Cat.6A U/UTP細径パッチコード ブーツ仕様変更について

Cat.6A U/UTP細径パッチコード SPG6-10G-WARP-L

変更前	変更後
外観

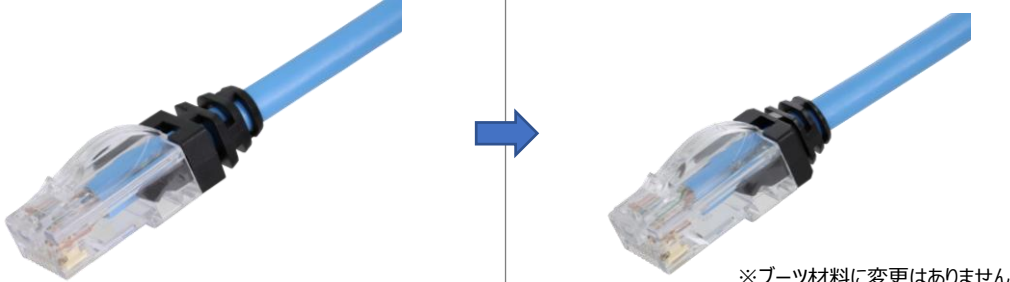
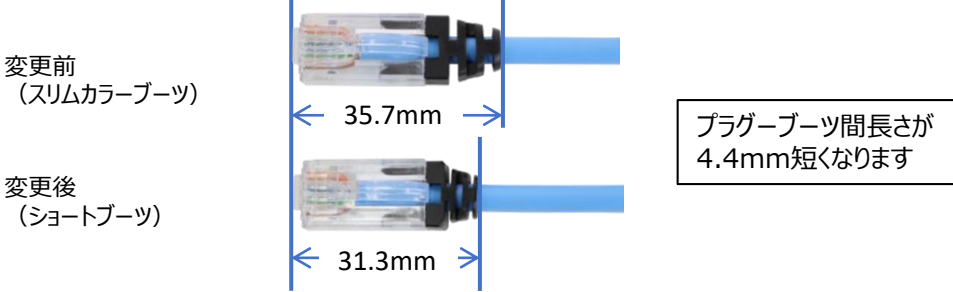
ブーツ形状をスリムカラーブーツからショートブーツに変更し、パッチコード根本の曲げ易さを向上させました。
また、ショートブーツへの変更に伴い、型式も変更となります。
尚、形状のみの変更であり、ブーツ材料に変更はありません。

型式	SPG6-10G-WARP-L □ 568B SCB	SPG6-10G-WARP-L □ 568B SHB
